改善箇所説明図

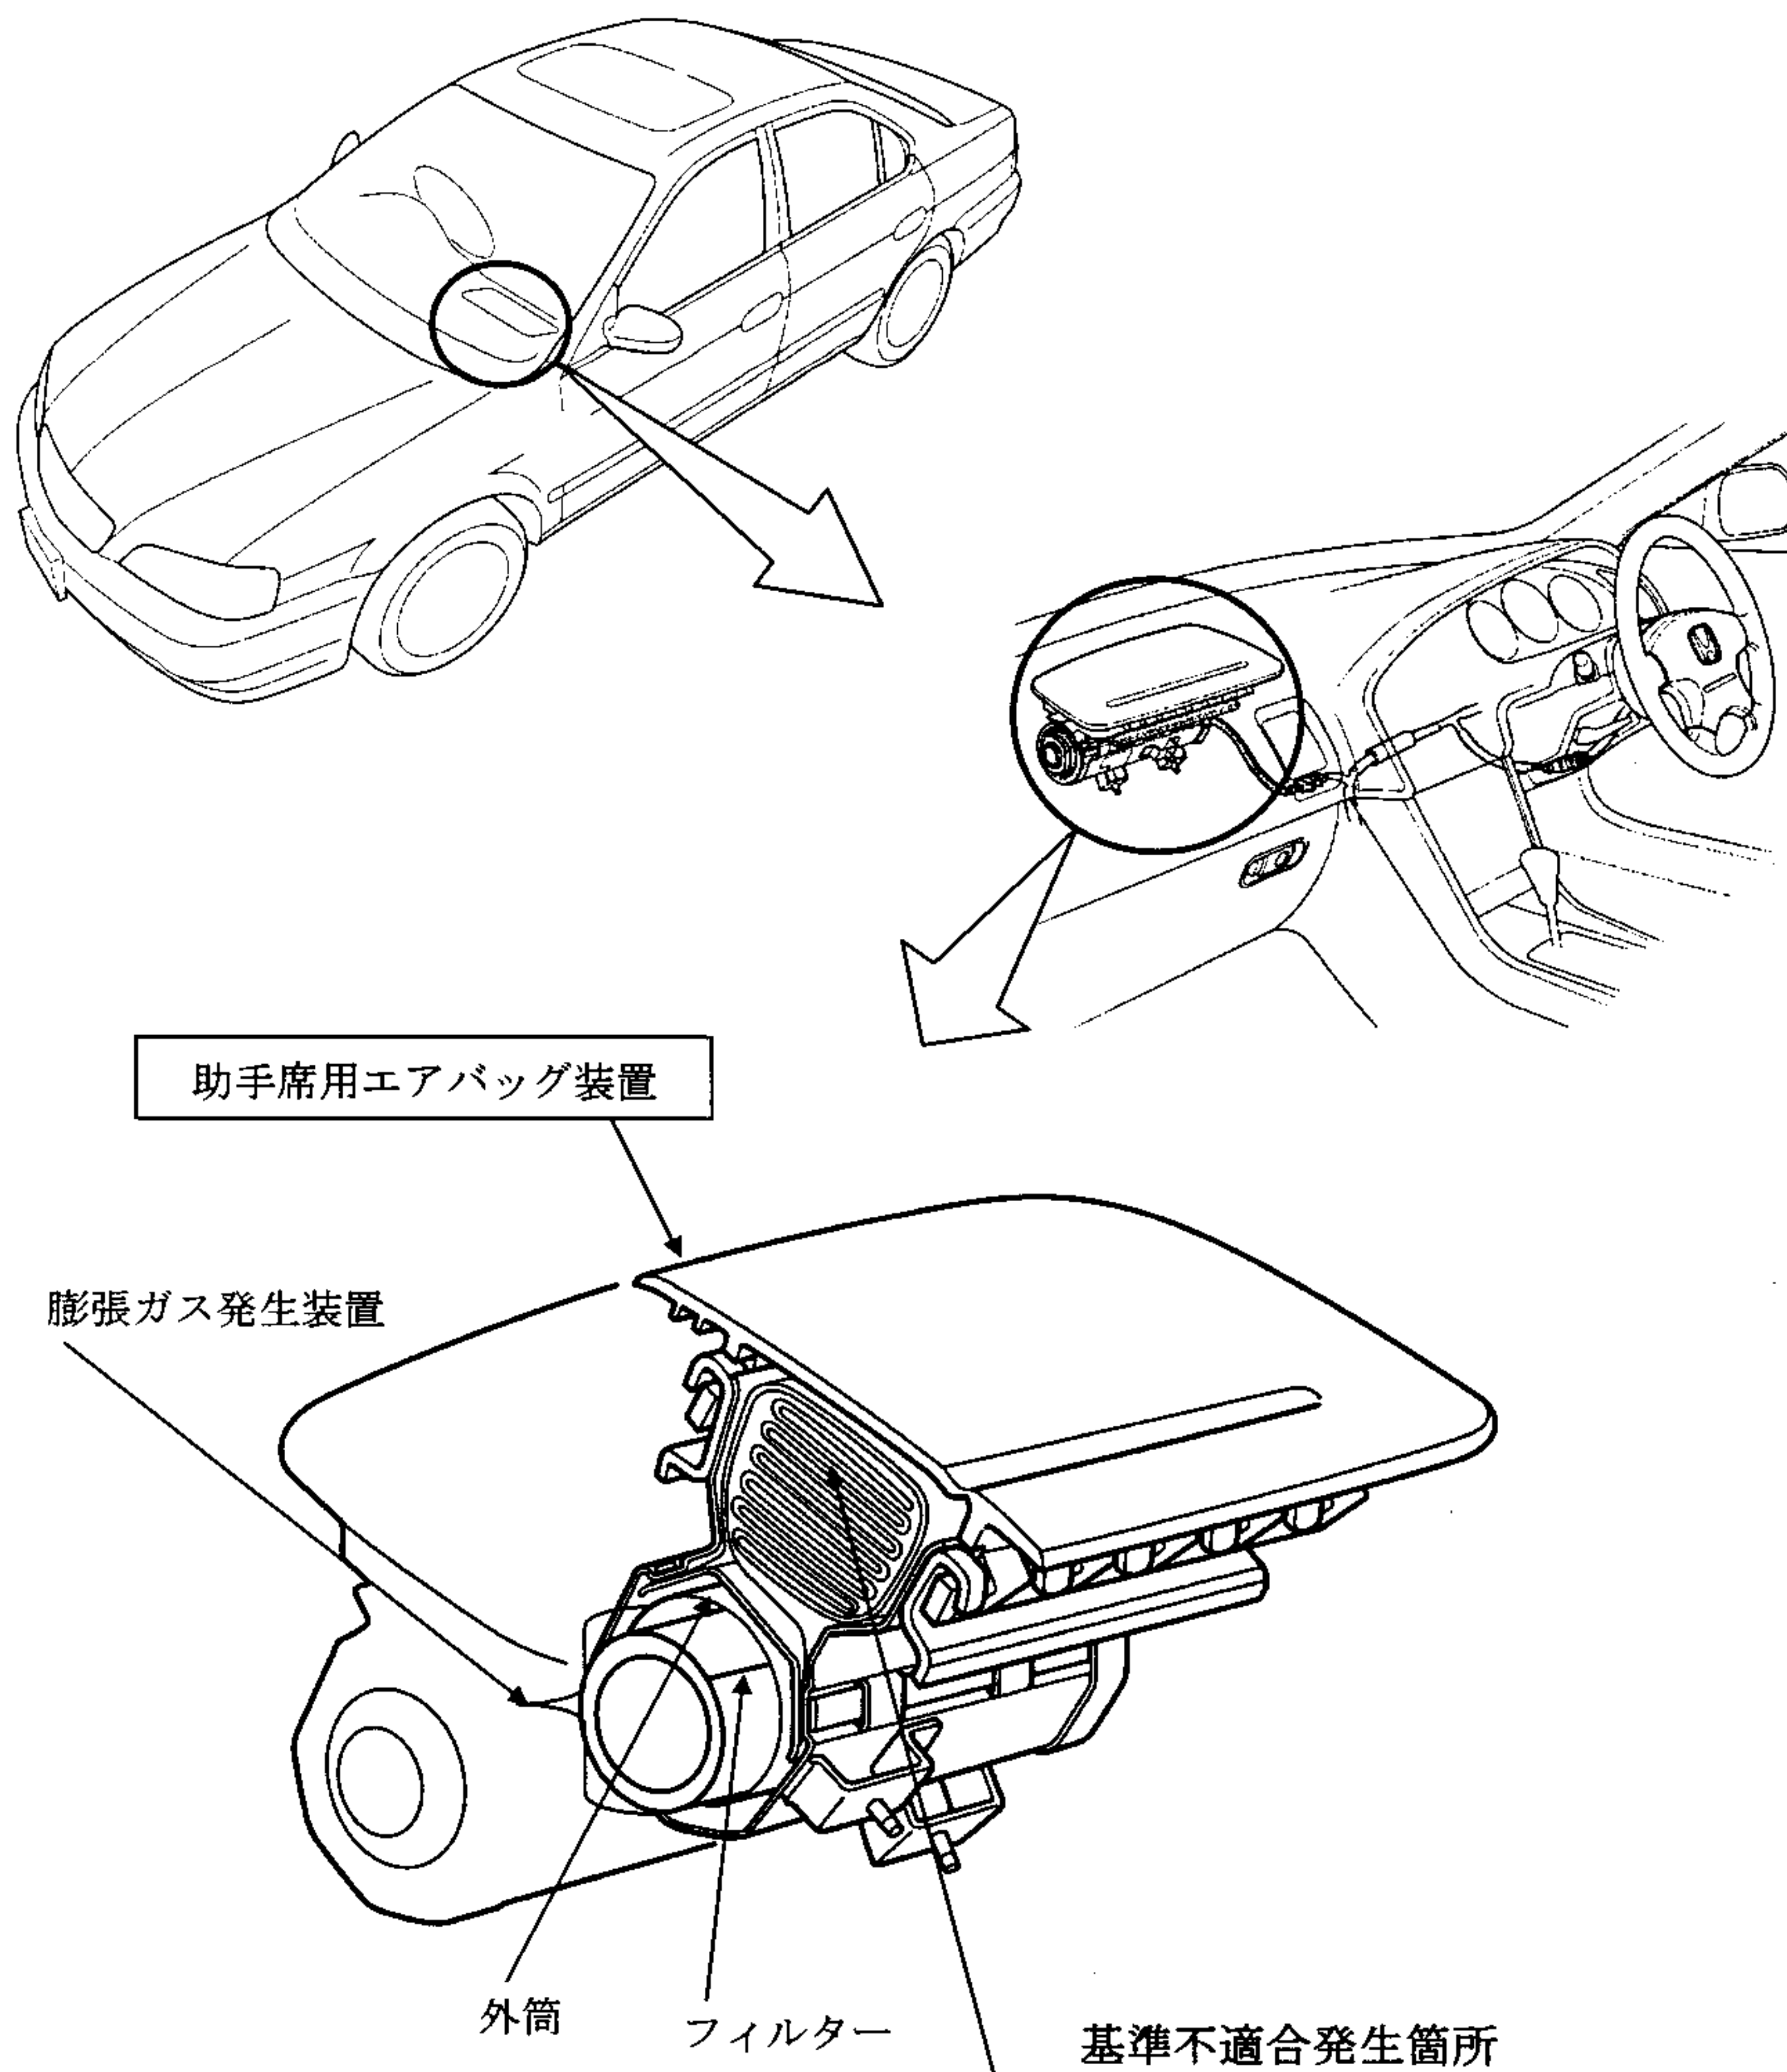
助手席用エアバッグにおいて、膨張ガス発生装置内のフィルター接合部の溶接が不適切なため、エアバッグ展開時にフィルター接合部が剥がれて、外筒が破損する場合があります。膨張ガスが十分供給できないため、前面衝突時に当該エアバッグが正常に展開せず、乗員が過度な障害を受けるおそれがある。

改善の内容：全車両、助手席用エアバッグ装置を良品と交換する。

識別：助手席側フロントドアチェッカーのボディー側取付けボルトに黄色ペイントを塗布する。
